Il progetto del team guidato da Bruno Musso per l'introduzione del filobus penalizzerebbe pesantemente il trasporto pubblico urbano. In questa sede non interveniamo sulla discussione se sia meglio il filobus o il tram, ci preme in particolare evidenziare il pesante peggioramento del servizio che viene prospettato.

Le informazioni qui riportate sono tratte dalla documentazione disponibile sul sito del Comune, all'indirizzo <https://smart.comune.genova.it/contenuti/progetto-di-fattibilit%C3%A0-tecnica-ed-economica-il-rinnovamento-del-sistema-del-trasporto>. Per orientarsi tra i documenti, il cui nome non è affatto amichevole, si può consultare la tabella a pag. 5 del documento *Genova\_Assi\_TPL-R01.PDF*, facente parte di detta documentazione.

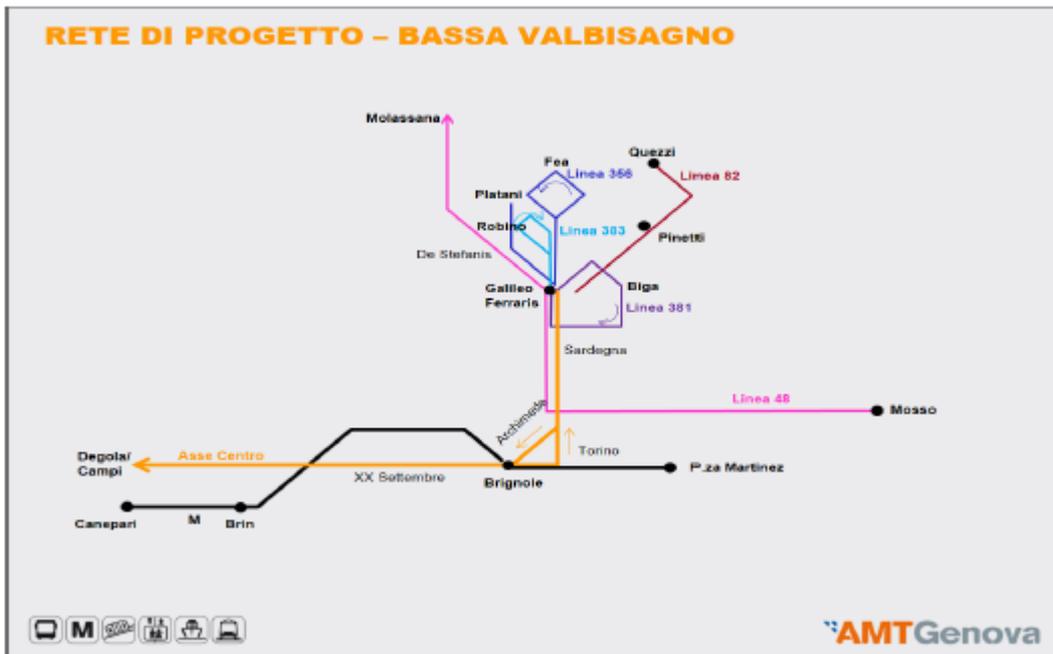
Infatti la frequenza della linea 474 verrà dimezzata nelle ore di punta meridiana e serale, scendendo ad un bus ogni 40 minuti, mentre la frequenza meridiana della linea 479 viene portata da un bus ogni 20 minuti ad un bus ogni 30 minuti.

Peggio ancora per le linee 480 e 482: vengono mantenute solo nella punta mattinale e serale, mentre nelle ore di punta vengono trasformate in finte linee circolari, con una frequenza un po' incrementata, ma limitate a piazzale Bligny, da dove non passa alcun bus diretto alla stazione Brignole, mentre lì vicino passa solo il 48 diretto a San Martino passando piazza Martinez.

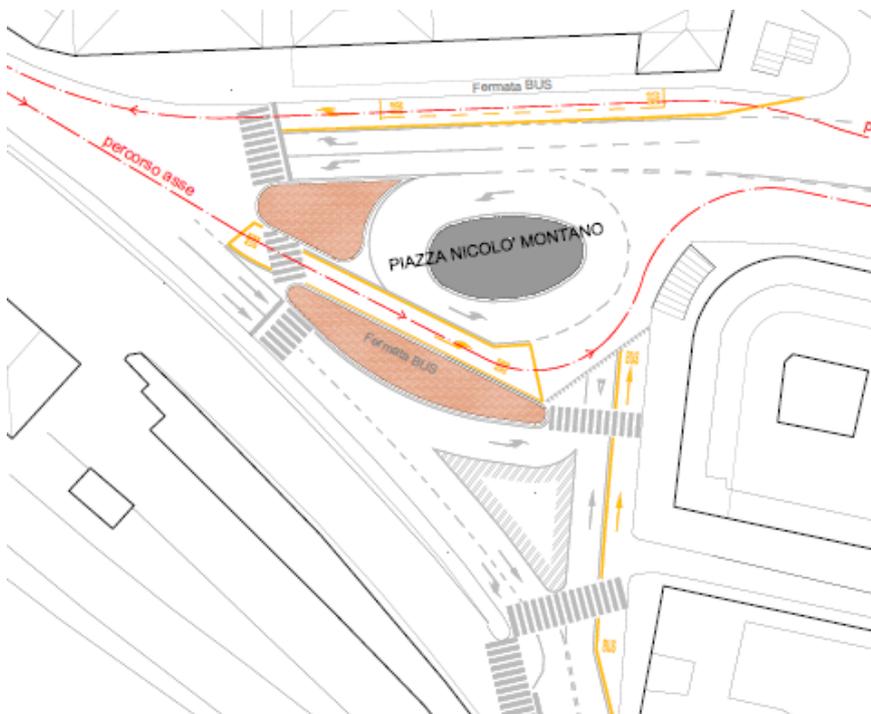
Vediamo un calo delle frequenze nelle ore di calma per le linee 165, 270 e 272, ed il taglio della linea 270 a via Canepari. Quest'ultimo dovrebbe essere connesso al progettato prolungamento della metropolitana. Tuttavia, via Canepari è a senso unico, pertanto gli autobus dovrebbero comunque

Ma il danno peggiore è per la linea sulla sponda destra, il 63.

Il suo percorso verrebbe interrotto a Campi, dove farebbe coincidenza con il pianificato filobus per il centro e piazza G. Ferraris (cit., pagina 9 se la cercate con Adobe Reader o altro visualizzatore, pag. 8 se guardate quanto scritto a piè di pagina. Dilettanti). In questo modo però si costringerebbe ad una coincidenza in più chi dalle località sulla sponda destra dovranno recarsi a Ponente -con l'eccezione di chi fosse diretto proprio a Sestri, che continuerà ad usare il 53, comunque colpito dalla riduzione delle frequenze nelle ore di calma-, e si eliminerà la possibilità di raggiungere gli ambulatori della Fiumara e tanto la stazione di Sampierdarena quanto quella che il potenziamento del nodo ferroviario prevede di spostare in via San Giovanni d'Acri.

A Sampierdarena la linea 7 verrà limitata a via Avio, eliminando la possibilità per i polceveraschi e gli stessi sampierdarenesi del Campasso di raggiungere senza trasbordi via Cantore ed i relativi servizi, come l'ascensore (che dovrà essere rimesso in funzione) o la scalinata per l'ospedale Villa Scassi, nonché la stazione Principe. Nei documenti ufficiali non sono riportate le linee che non subiscono variazioni né di percorso né di orario.
